**Avis de la Mission régionale d'autorité environnementale de
Nouvelle-Aquitaine sur le projet de mise en compatibilité par
déclaration de projet n°1 du Plan Local d'Urbanisme
intercommunal (PLUi) de la communauté de communes d'Aire-
sur-l'Adour pour permettre l'implantation d'un parc
photovoltaïque sur la commune de Renung (40)**

n°MRAe 2023ANA104

dossier PP-2023-14548

Porteur du Plan : communauté de communes d'Aire-sur-l'Adour
Date de saisine de l'Autorité environnementale : 27 juillet 2023
Date de la consultation de l'Agence régionale de santé : 9 août 2023

Emprise de la carrière et localisation de l'aire d'étude (Source : étude d'impact page 110)

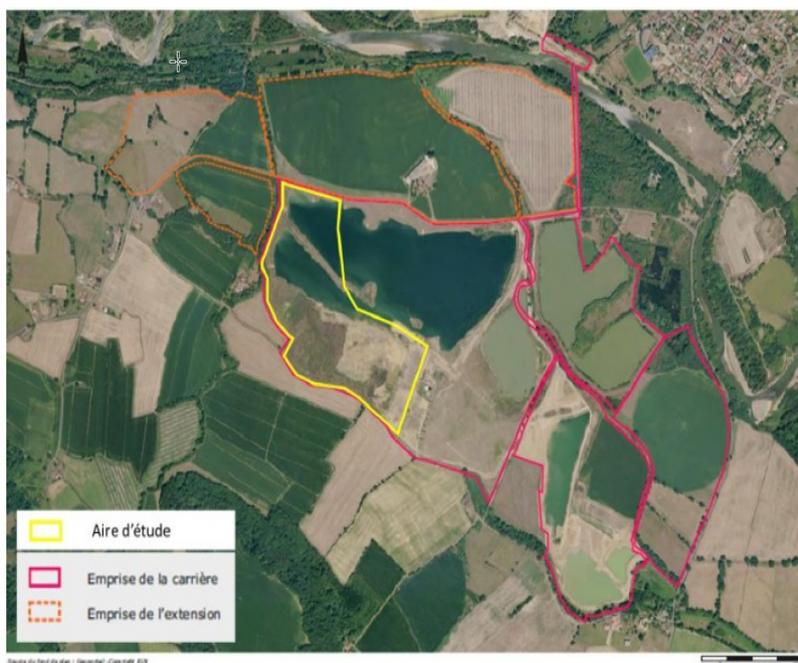
Le dossier indique que le site de Renung a été choisi en raison de son caractère déjà artificialisé (ancienne carrière) et des faibles contraintes de voisinage habité et environnementales. La MRAe indique que ce site, ayant fait l'objet d'une remise à l'état naturel en fin d'exploitation, est occupé, selon le dossier, par des zones humides et des plans d'eau accueillant un cortège d'espèces remarquables⁶. Elle observe que si le site a été anthropisé lors de l'exploitation de la carrière, il constitue aujourd'hui un site renaturé à proximité de corridors écologiques humides d'importance, en premier lieu la vallée de l'Adour. En l'absence de modification du plan (scénario de référence), le site ne peut qu'évoluer vers un état naturel climacique.

La MRAe note que les sites potentiels d'accueil à l'échelle de l'intercommunalité ne sont pas présentés ni hiérarchisés en fonction des sensibilités environnementales avérées.

La MRAe recommande de présenter les sites artificialisés alternatifs, à minima sur le territoire intercommunal, qui permettraient de répondre aux critères énoncés dans le SRADDET Nouvelle-Aquitaine.

Evolution du règlement graphique
(Source : règlement graphique et notice explicative page 12)

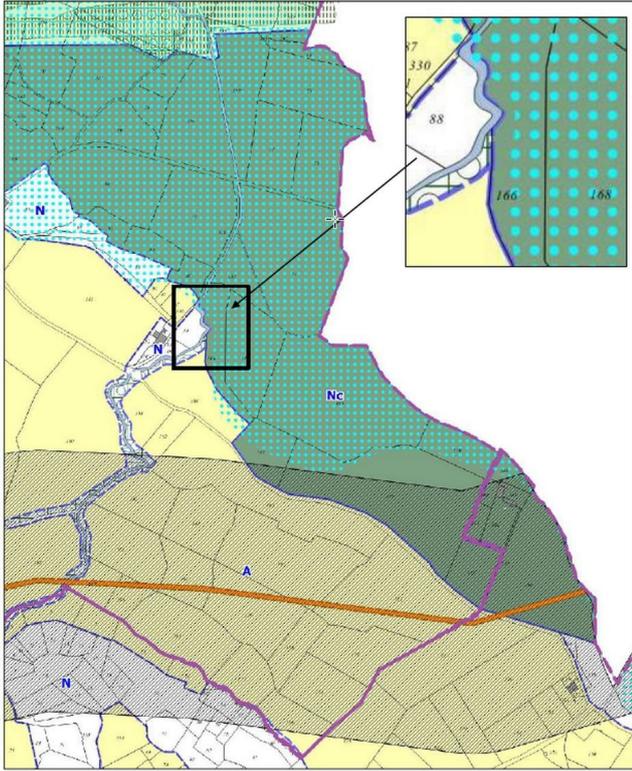
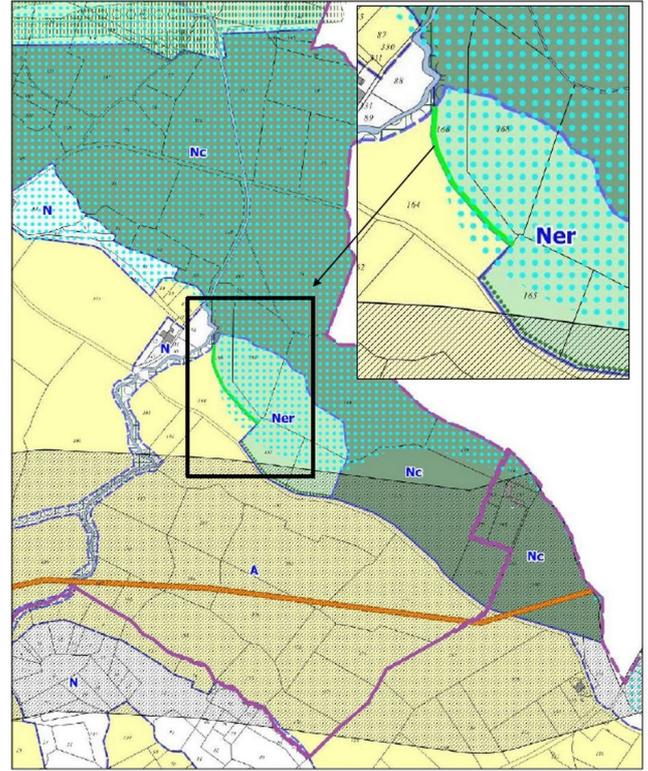
Le projet de parc photovoltaïque prévoit l'évitement des plans d'eau qui ne recevront pas de panneaux. La MRAe relève que le plan d'eau situé dans la zone d'étude demeure en secteur naturel destiné aux carrières NC alors qu'il n'est plus exploité (cessation d'activité en 2022).

La MRAe recommande de faire évoluer le zonage des zones de carrière non exploitée vers un zonage protecteur prenant en compte le caractère sensible du lit mineur de l'Adour.

Les investigations réalisées sur la base du double critère pédologique et floristique montrent qu'une grande partie de l'aire d'étude est constituée de zones humides⁷. Le dossier évoque l'évitement des mares temporaires, qui seront préservées et gérées pour maintenir leurs fonctionnalités hydrauliques et écologiques. La MRAe relève que l'ensemble des zones humides n'est pas évité et que l'évitement prévu n'est pas traduit dans le zonage en dépit des liens fonctionnels avérés avec le réseau Natura 2000.

La MRAe recommande de protéger l'ensemble des zones humides au titre de l'article L151-19 du Code de l'urbanisme identifiées en raison de leurs fonctionnalités hydrologique et biologique et de les inscrire dans un zonage plus protecteur que le secteur Ner.

Synthèse des sensibilités écologiques du site
(Source : notice explicative page 83)

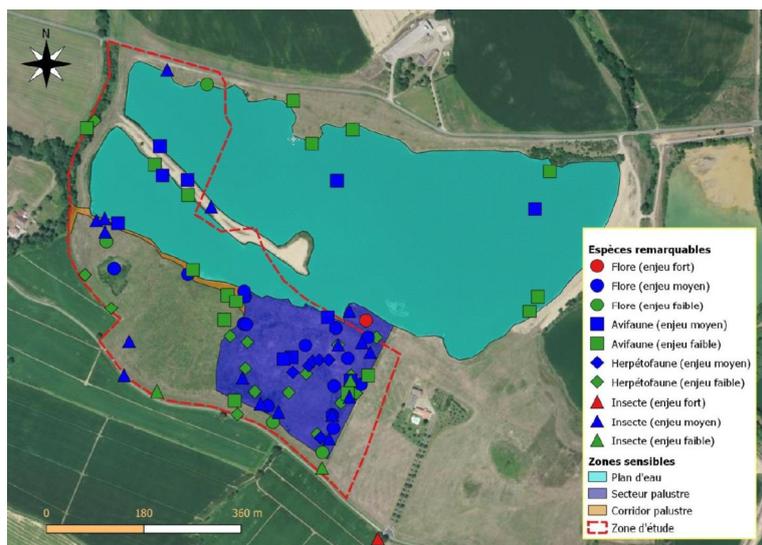
Le dossier indique qu'aucune incidence directe ou indirecte concernant une espèce ou un habitat d'intérêt communautaire ayant justifié la désignation du site Natura 2000 de l'Adour, n'est à attendre. La MRAe constate toutefois que le secteur Ner est constitué principalement de prairies humides et mésophiles en cours de reconstitution apportant une contribution à la diversité des habitats présents dans le lit majeur de l'Adour.

La MRAe recommande de poursuivre la démarche d'évitement des habitats identifiés compte tenu de la réappropriation du site par un cortège diversifié d'espèces remarquables.
